図 4. 1. 3-1 試験対象範囲（炉心領域）

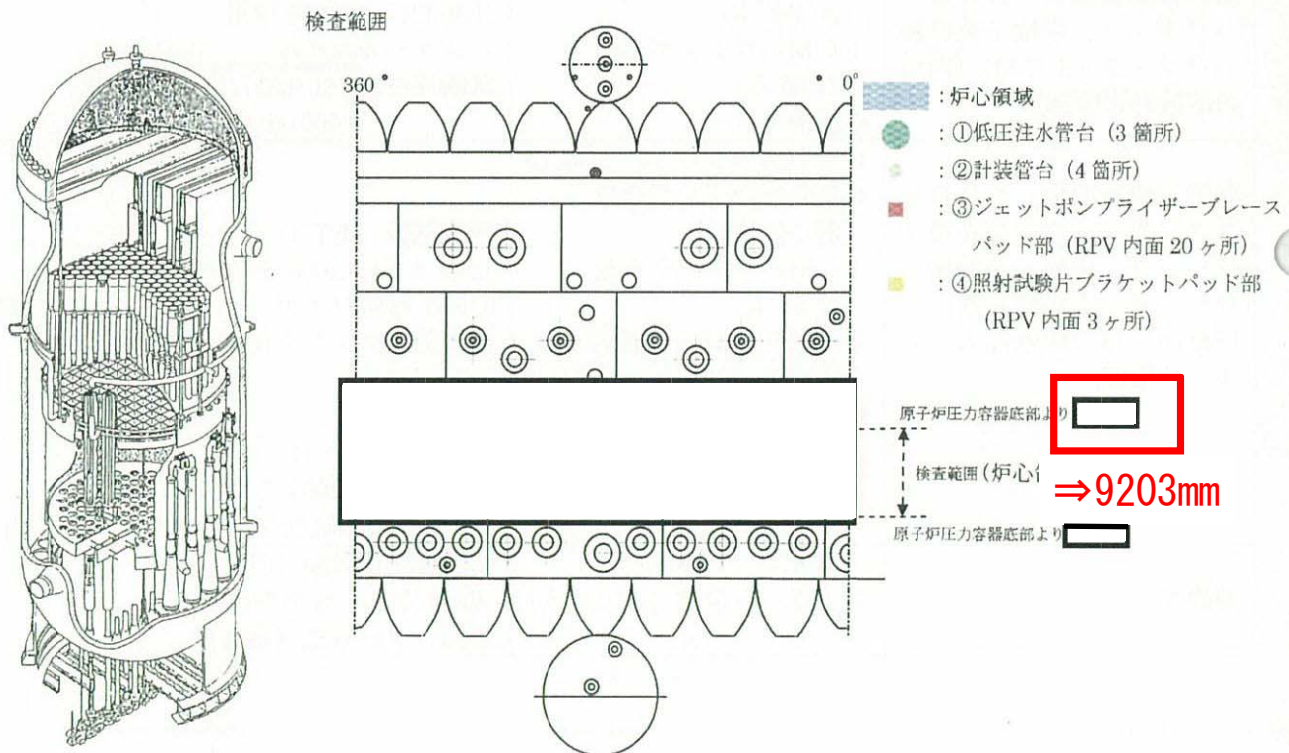
修正必要

図 3. 1. 2. 1 試験対象（炉心領域）

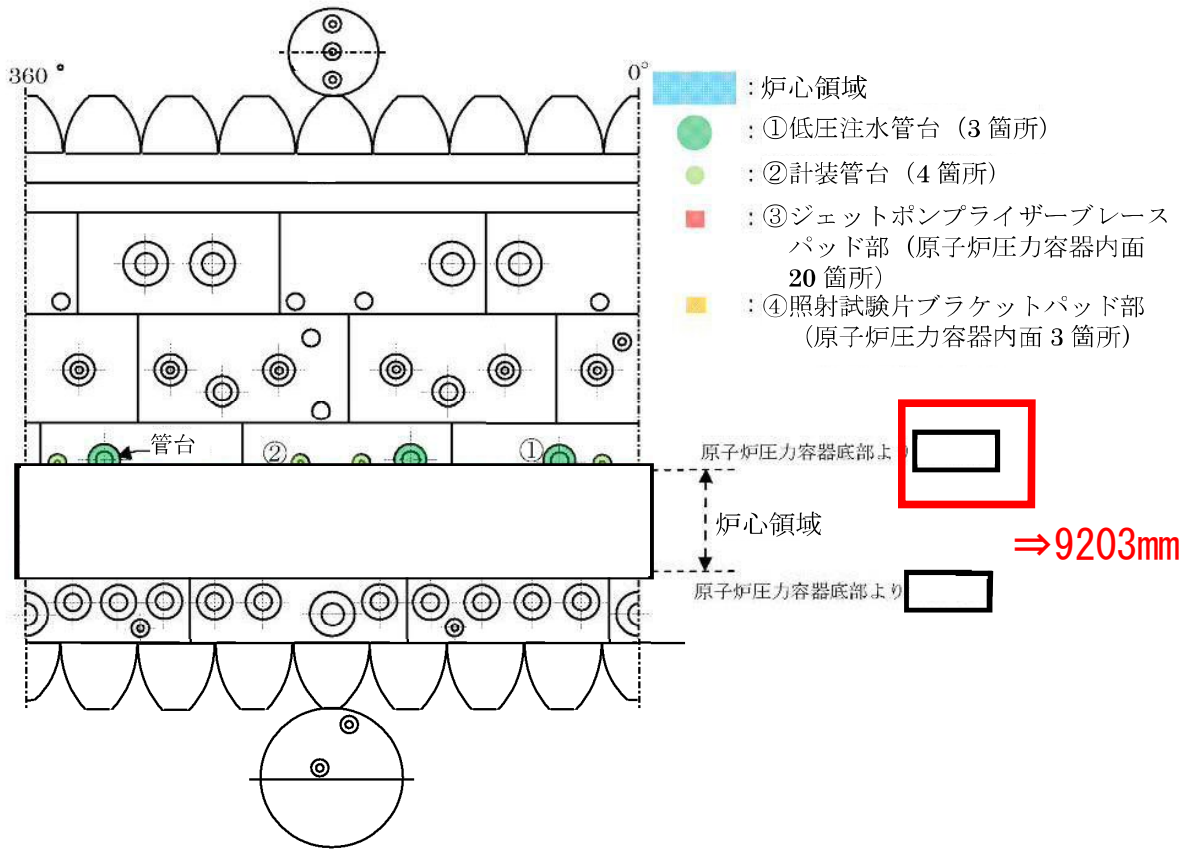
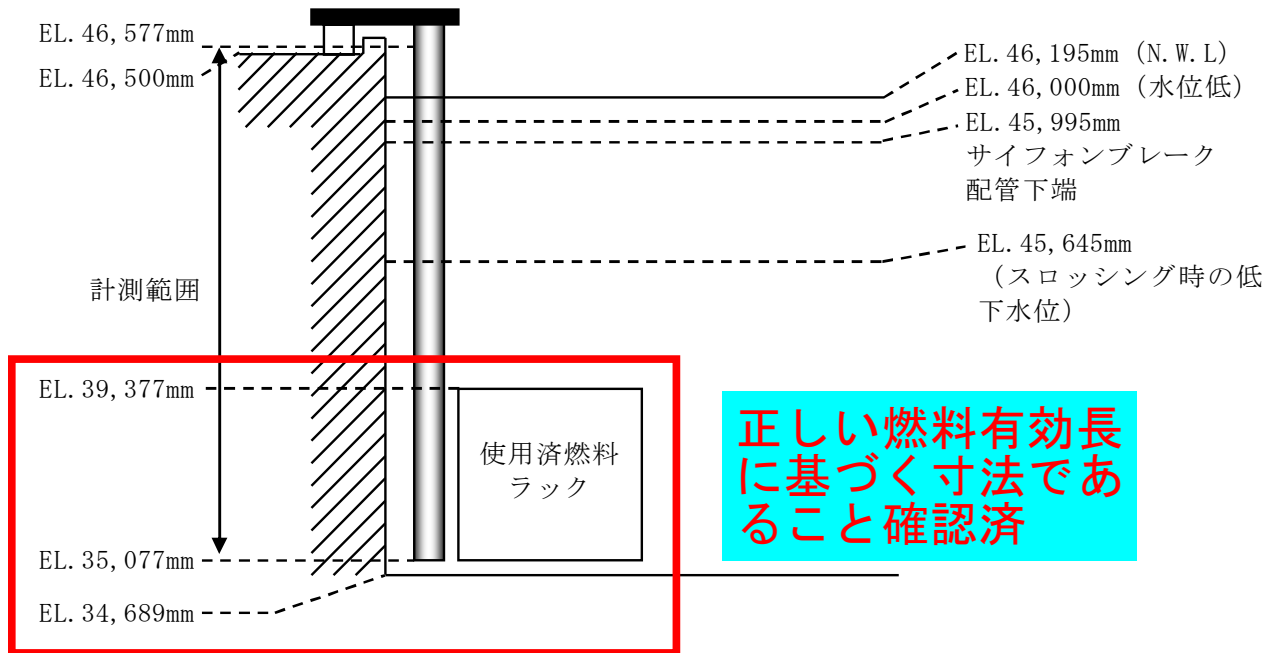
修正必要
